PLU LE PLAN LOCAL D'URBANISME DE LA VILLE DE GRASSE

MODIFICATION SIMPLIFIEE N°1

Notice de présentation

L'ouverture à l'urbanisation du secteur Clavary

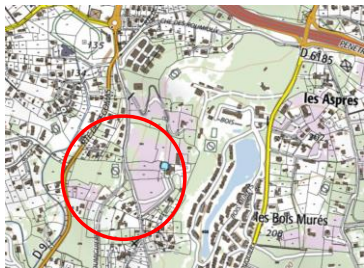
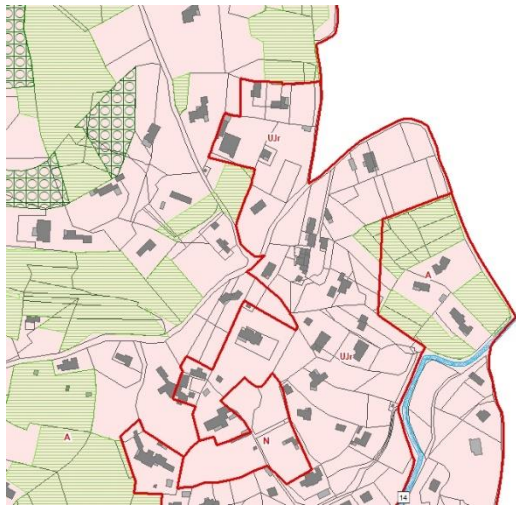
L'ouverture à l'urbanisation de Clavary est réduite par rapport à la version du PLU Approuvée afin qu'au moins 3250 m² de surface agricole soit maintenue sur la partie supérieure du terrain, conformément à la demande de la CDPENAF du 6 février 2018.

L'ouverture à l'urbanisation du Peyloubet

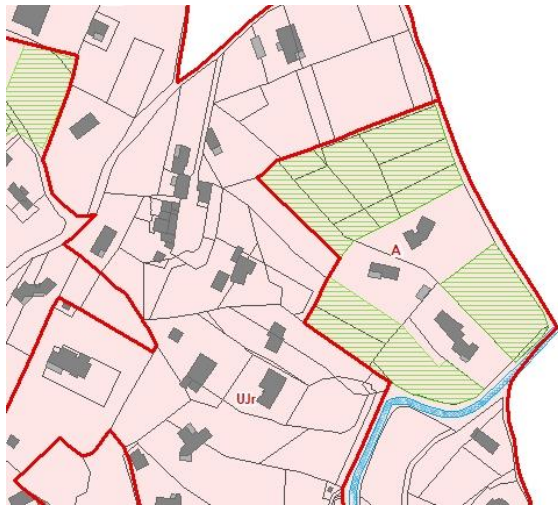
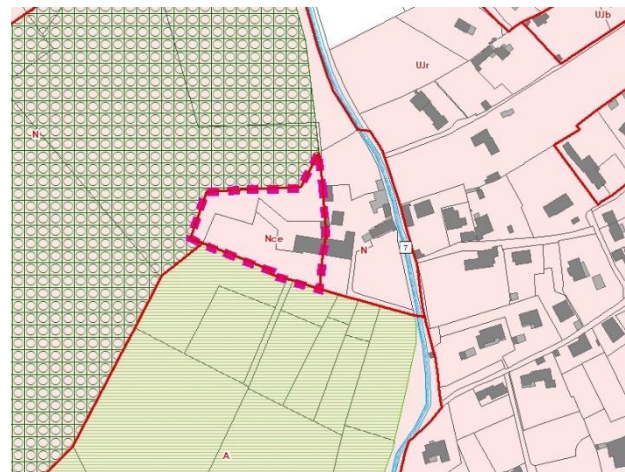
L'ouverture à l'urbanisation du Peyloubet est réduite conformément à la demande de la CDPENAF du 6 février 2018 afin que la totalité des parcelles CW 19 et CW 748 soient intégralement classées en zone agricole.

L'ouverture à l'urbanisation du STECAL des Rouméguières

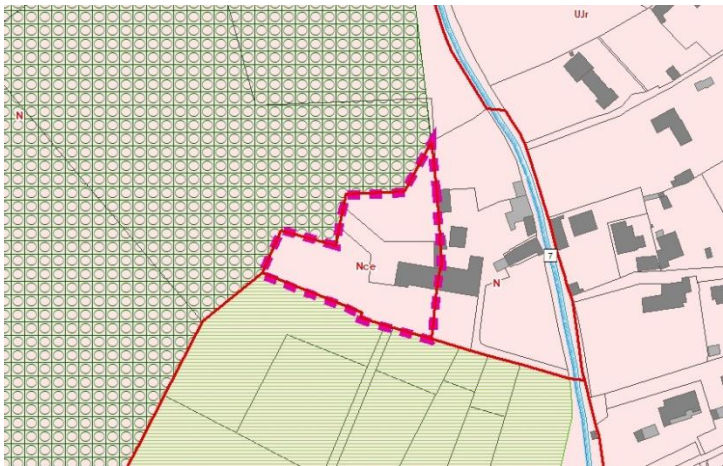
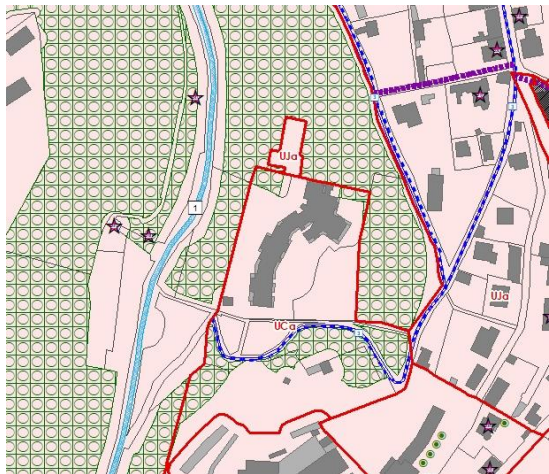
Le positionnement du site de taille et de capacité d'accueil limitée des Rouméguières est repositionné sur sa partie Ouest sur la limite de l'Espace Boisé Classé comme lors de l'Arrêt du PLU de Grasse le 6 novembre 2017; aucune évolution de son périmètre n'étant admis sans l'accord de la CDPENAF des Alpes Maritimes.

L'ouverture à l'urbanisation au droit d'Altitude 500

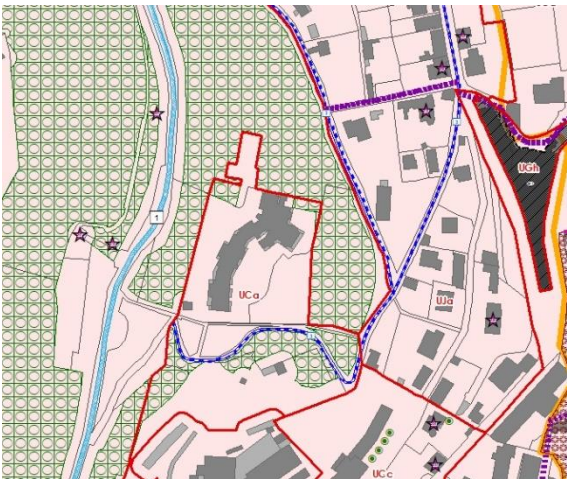
En cohérence avec la zone de rattachement UCa tel que présenté dans le compte-rendu CDPENAF du 13/02/2018, l'ouverture à l'urbanisation contigüe à la copropriété dénommée « ALTENA » est reclassée en zone UCa et non UJa. La CDPENAF avait dans son avis du 13/02/2018 opté pour cette solution de densité afin de réduire considérablement la fenêtre d'ouverture à l'urbanisation avec les règles de la zone UC qui est en continuité.

Attribution des étiquettes des secteurs UB du quartier du Plan et de Moulin de Brun

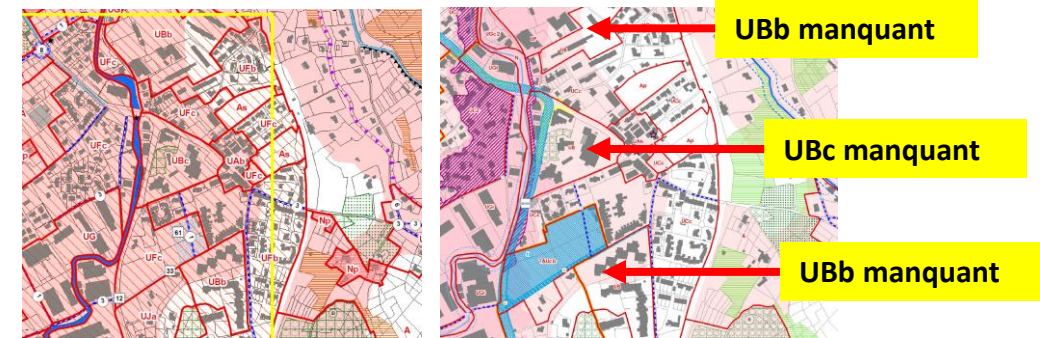
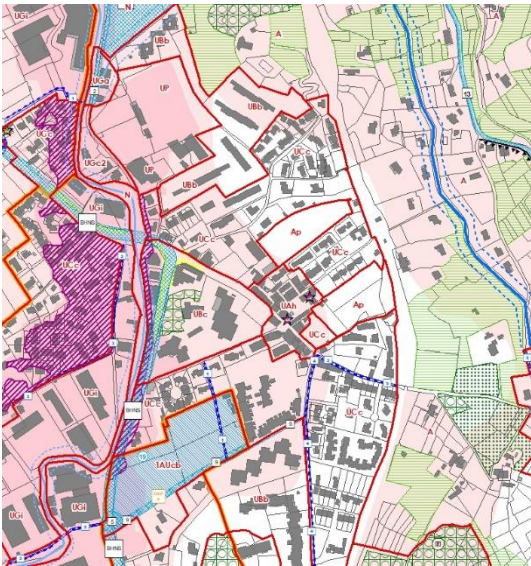
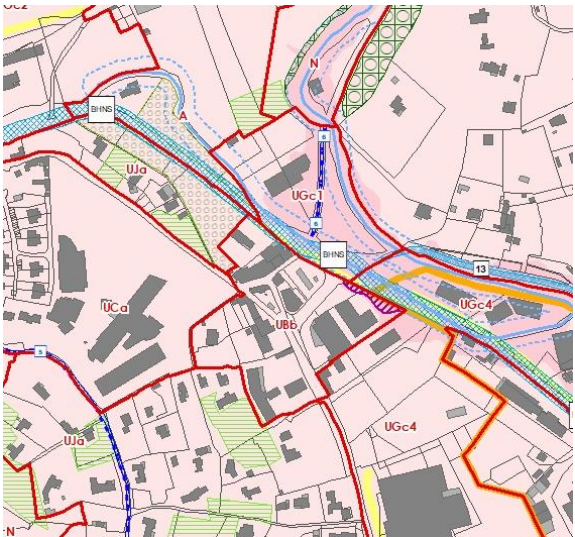
Les densités attribuées sont celles de la
Modification n°11 de 2017, le PLU en vigueur
avant la Révision adoptée du 6 novembre 2018.

Suppression des mentions des emplacements réservés E14 et E15 du PLU

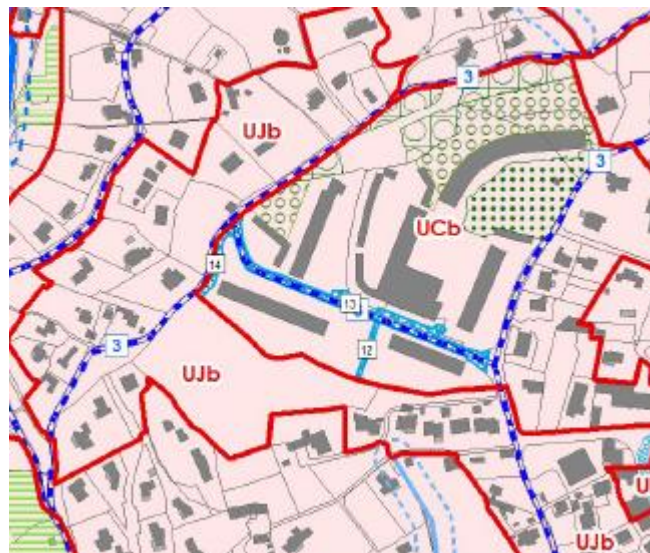
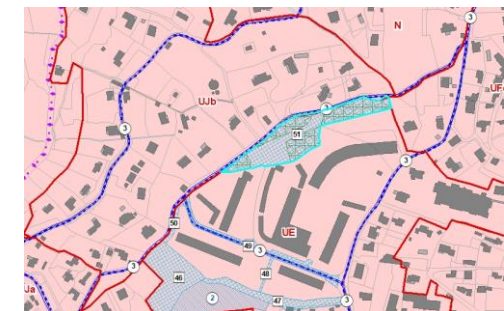
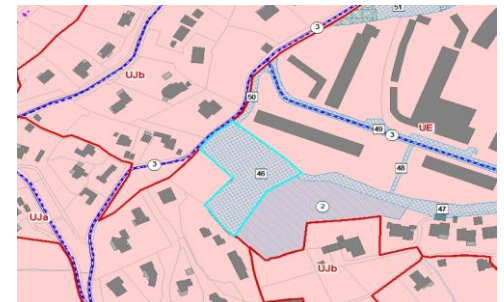
Concernant les emplacements réservés n°14 et 15 mentionnés au PLU approuvé le 6 novembre 2018; ils sont listés **par erreur** mais non représentés. Ils correspondent aux emplacements réservés N°46 et 51 du PLU de 2007, qui ont été **expressément abandonnés par la Ville de Grasse dès l'engagement de la révision du PLU.**

- L'ER 46 du PLU 2007 (avec la formulation identique pour l'ER 14 du PLU révisé de 2018) projetait la création d'un groupe scolaire, d'une salle de quartier, d'une mairie annexe et d'un stationnement public aux Marronniers. Il convient **de supprimer cet ER 14 de la liste** des emplacements réservés.
- L'ER 51 du PLU (avec la formulation identique pour l'ER 15 du PLU approuvé de 2018) projetait, dans le même quartier, le Réaménagement de la salle polyvalente et création d'un espace vert boisé. Il convient **de supprimer cet ER 15 de la liste** des emplacements réservés.

Les emplacements réservés 14 et 15, sans réalité dans la liste des emplacements réserves sont supprimés.

Mise à jour des périmètres AC1 des servitudes d'utilité publique

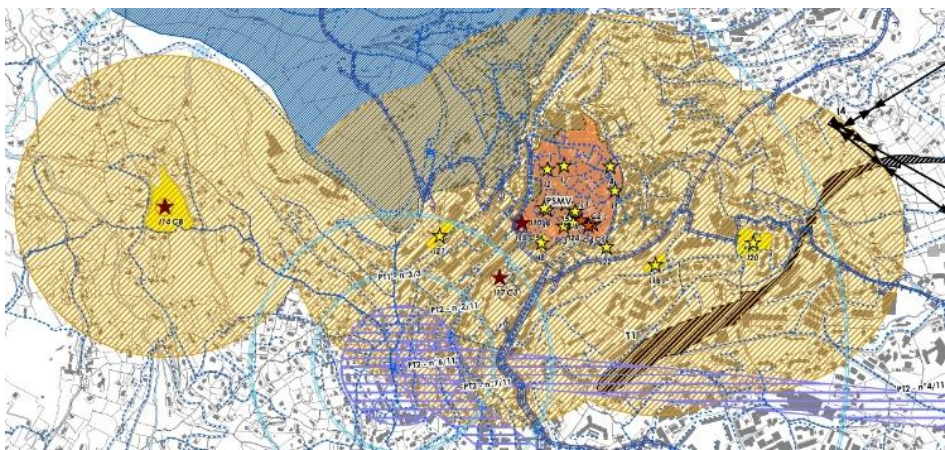
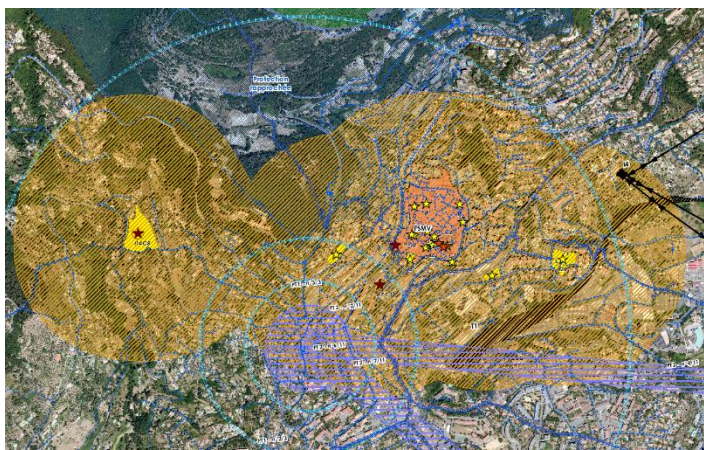
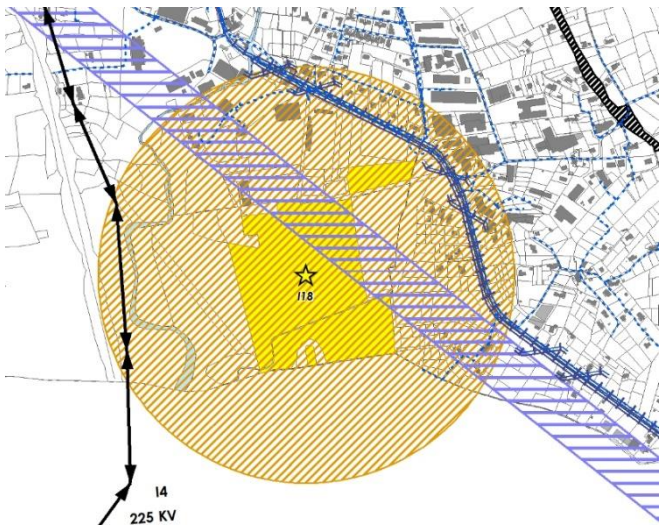
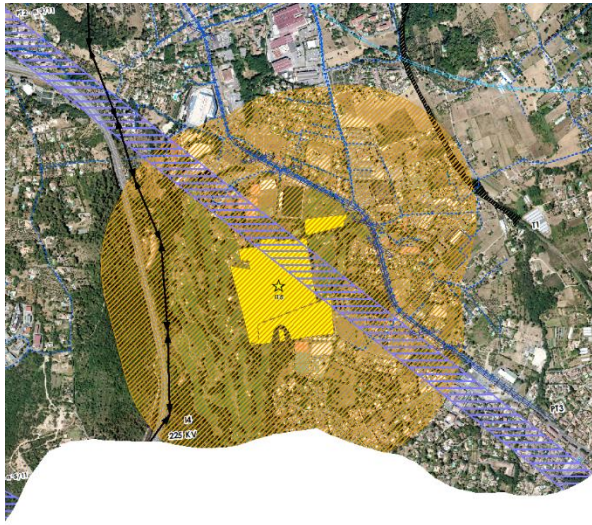
Les périmètres de 500 mètres autour des monuments historiques sont repris pour épouser la forme des bâtiments et donc couvrir les zones exactes soumises à la réglementation.

AJOUT DES PERIMETRES DE MIXITE SOCIALE SUR LES DOCUMENTS GRAPHIQUES

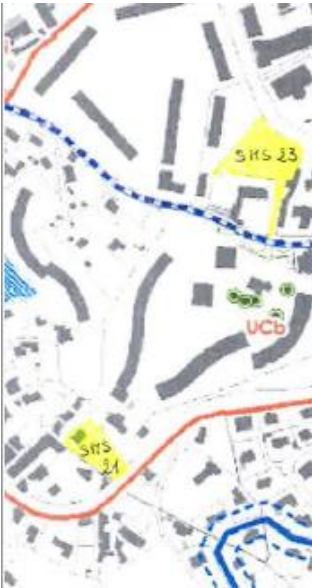
Si la liste des secteurs de mixité sociale de l'article DG29 du règlement est à jour de cette programmation, les documents graphiques n'ont pas été actualisés pour 4 servitudes qui ne figurent pas dans les plans de zonage.

La Modification Simplifiée résout ces 4 discordances en portant sur les documents graphiques les périmètres des SMS 21, 22, 23 et 24, la SMS n°16 étant déjà légendée « non attribuée » dans le tableau.

3/ Mise en conformité entre croquis et hauteur des constructions de la zone UG

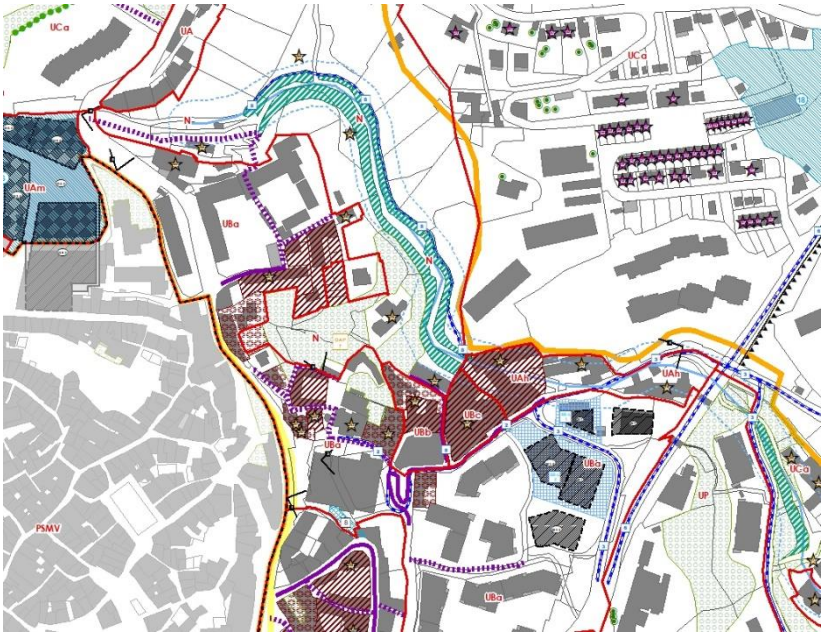
Le tableau des hauteurs est corrigé pour correspondre au croquis de la page 96 et mentionne désormais 4 mètres de hauteur de faîtage.
